新竹縣政府工程查核代表照片表

工程名稱：新竹縣芎林鄉公有零售市場興建工程

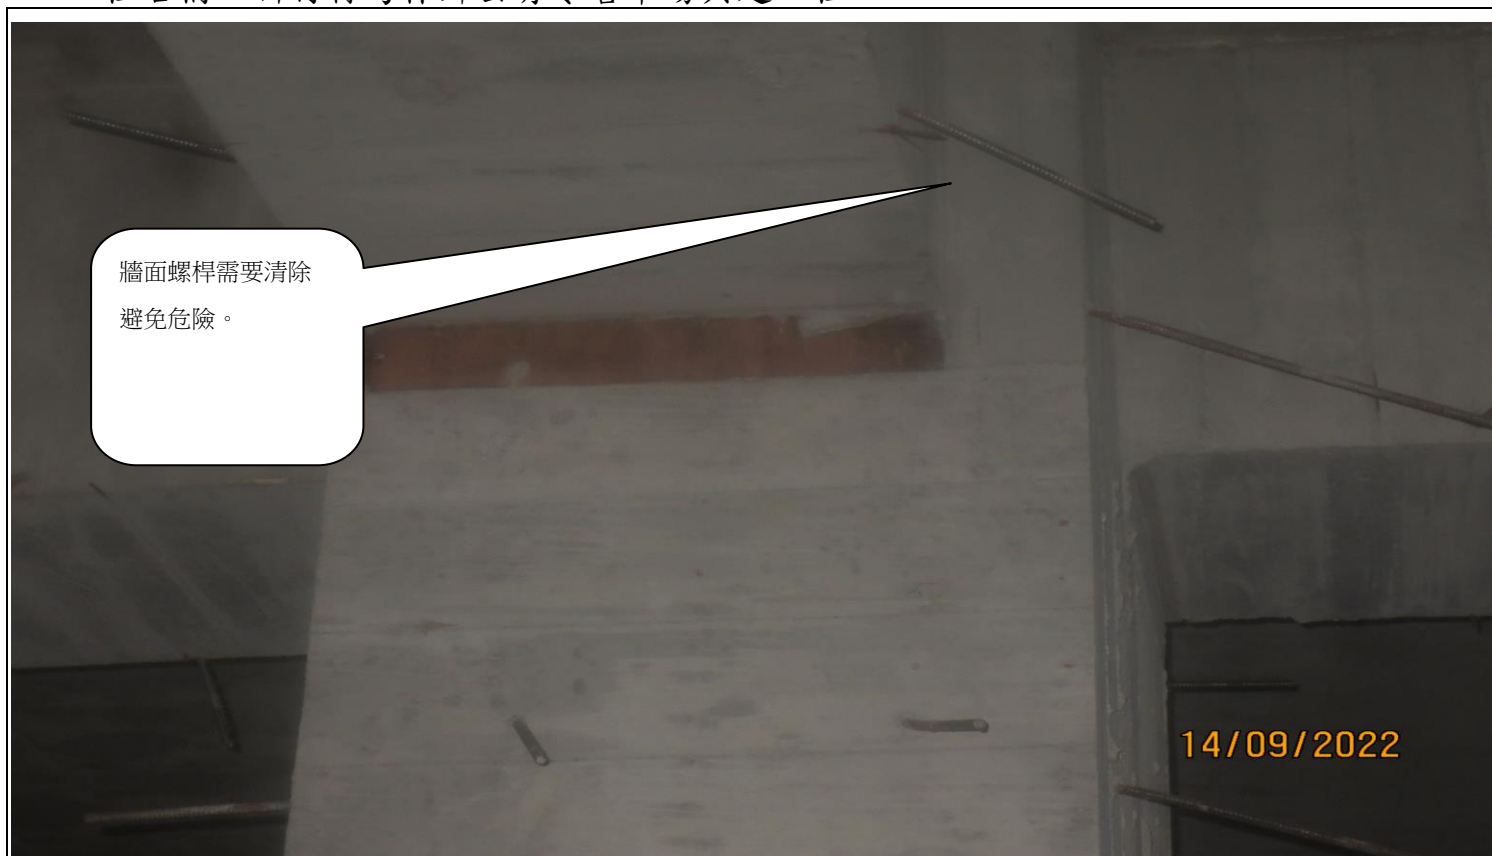
部分柱模板之橫向拉桿蝴蝶型墊片未正確架設於 C 型鋼支撐架之垂直豎邊上。

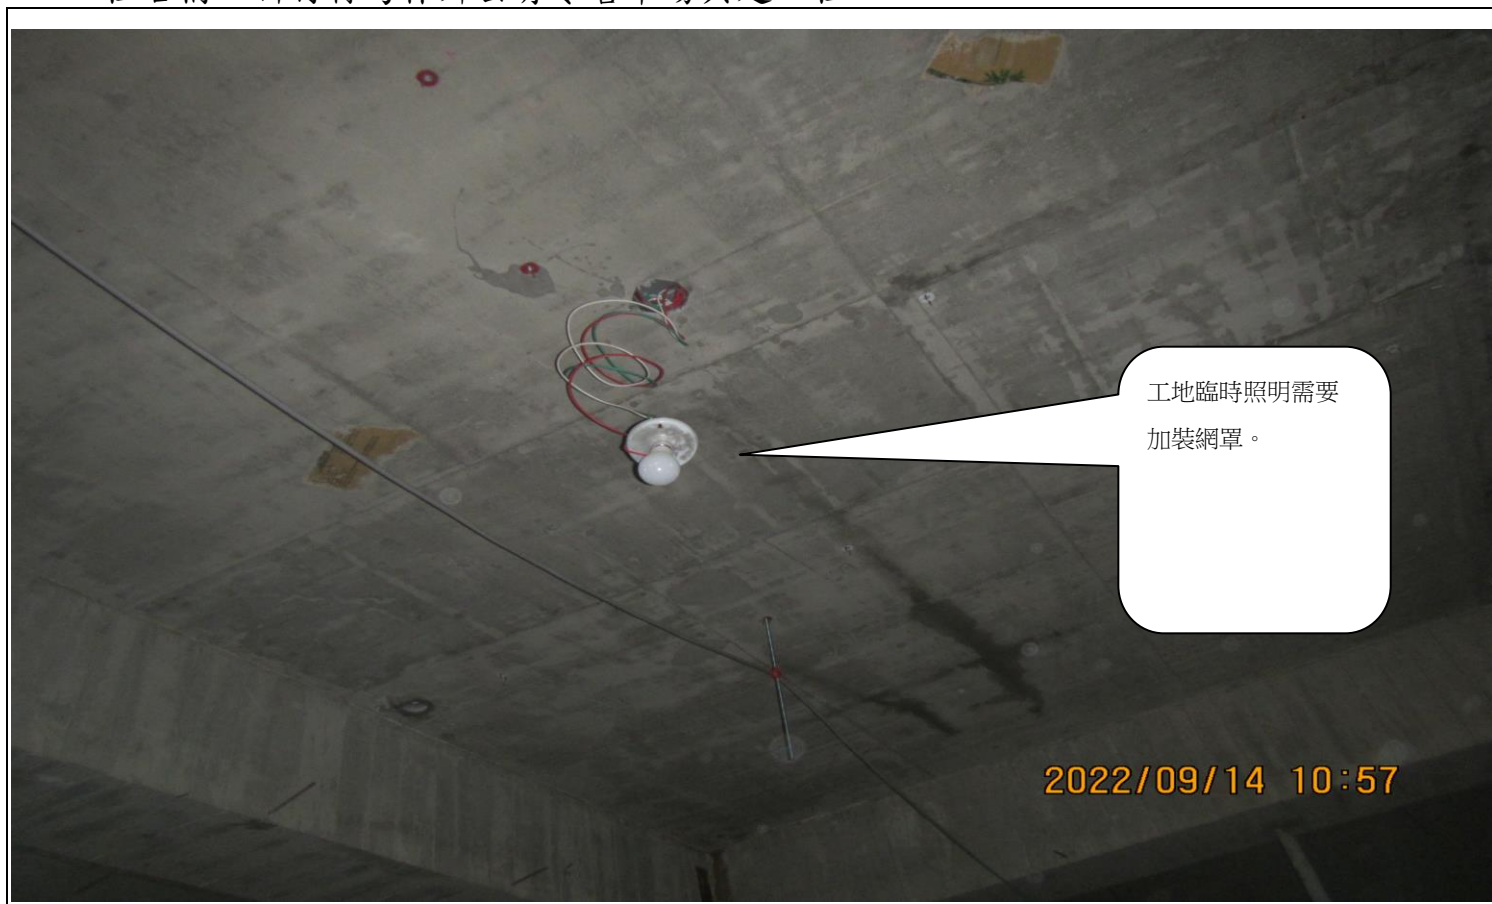
工程施工架固定不能採用建築鐵直接插入泥土作為支撐。
